Technická komise FAS AČR

TECHNICKÝ DOTAZ

Číslo dotazu	022/2018
Přijato	03. 02. 2018
Odpovězeno	05. 02. 2018

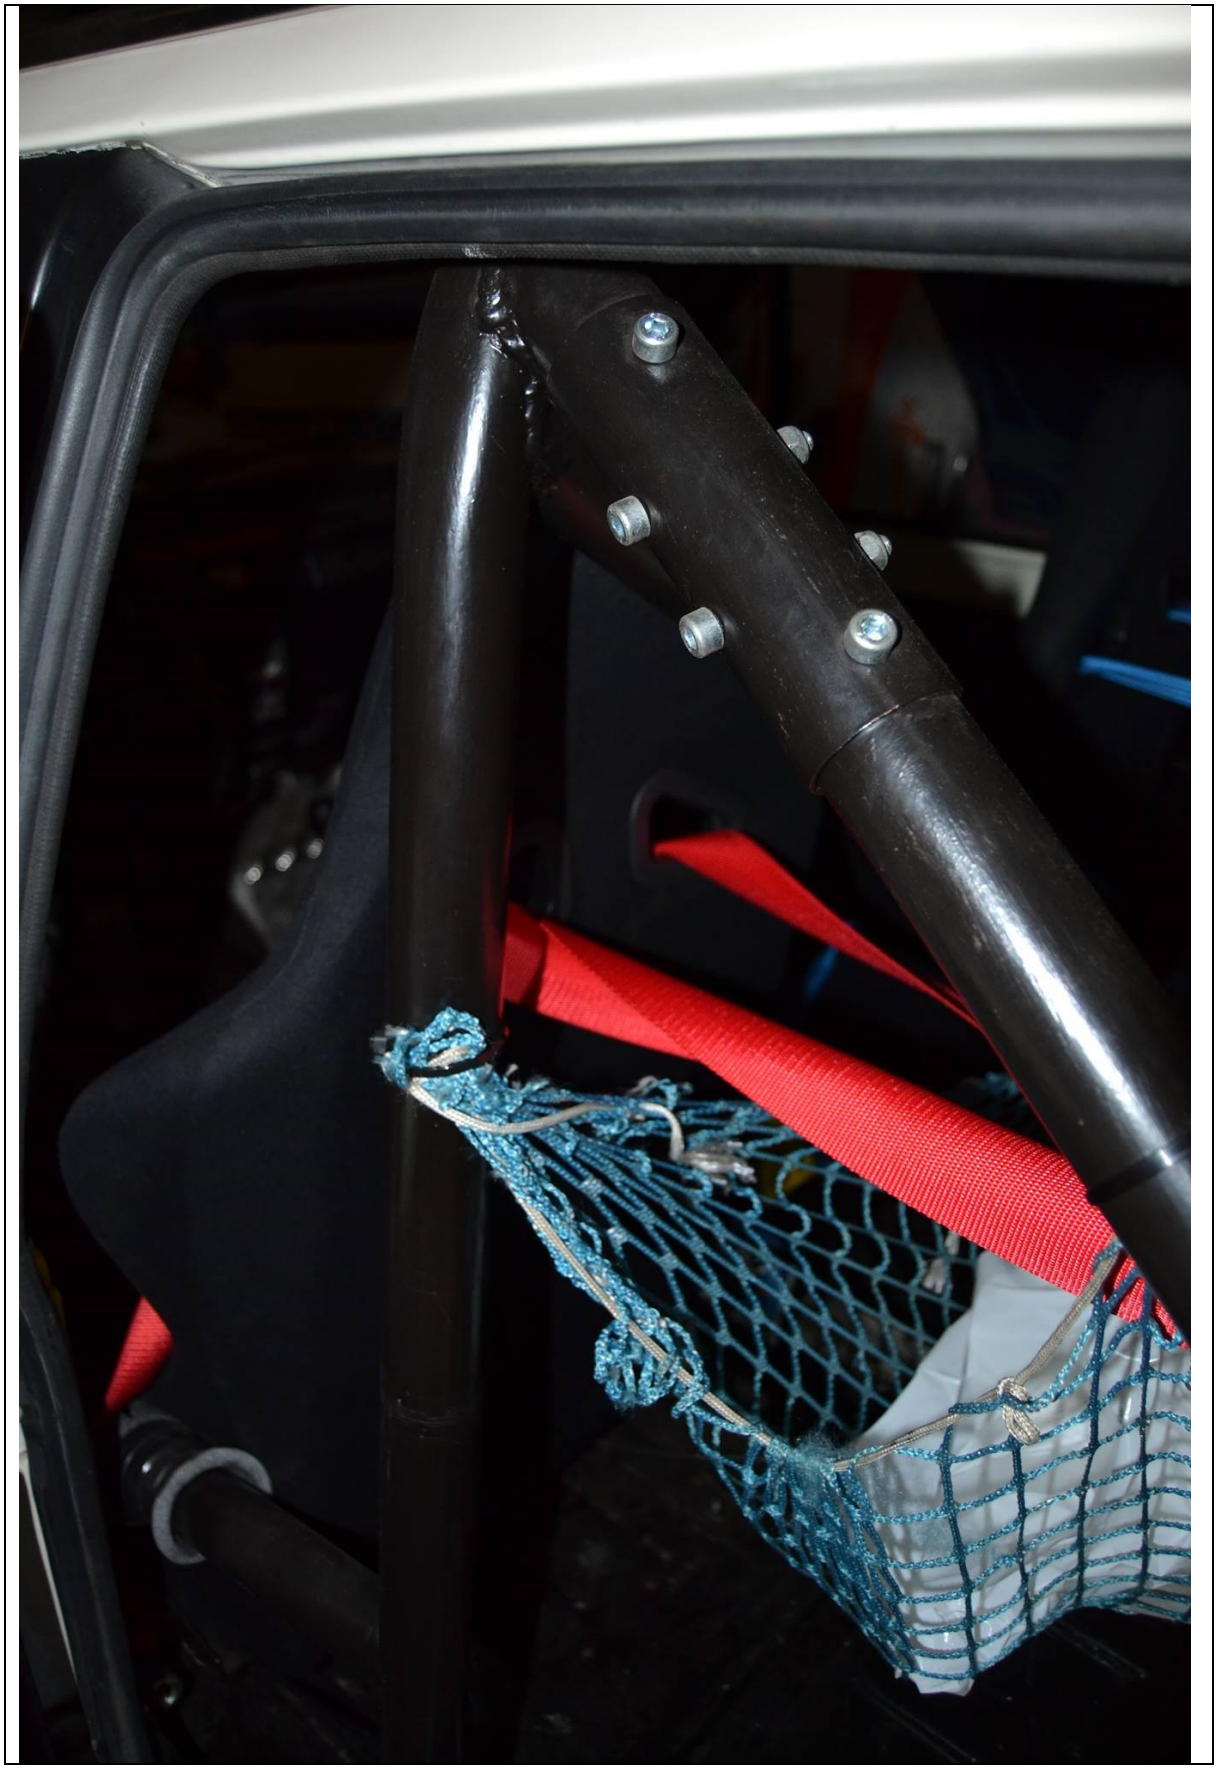
měl bych dotaz ohledně ochranného rámu rádi bychom naše auto legalizovali a otestovali, proto zasílám fotky, jestli je rám vyhovující, je dělán z bezešvých trubek průměru 45mm a síla stěny 2 mm budu vděčný za odpověď předem moc děkuji TŠ

předtím, než se budete příště ptát, tak prosím prostudujte příslušné předpisy. Technická komise nebude odpovídat na obecné otázky s jasnou odpovědí. V čl. 253 Př. J odst. 8 se v bodě 8.3.3 Specifikace trubek se jasně píše o tom, že trubka např. hl. oblouku musí mít min. rozměr 45 x **2,5** mm. Další debata je tudíž bezpředmětná.
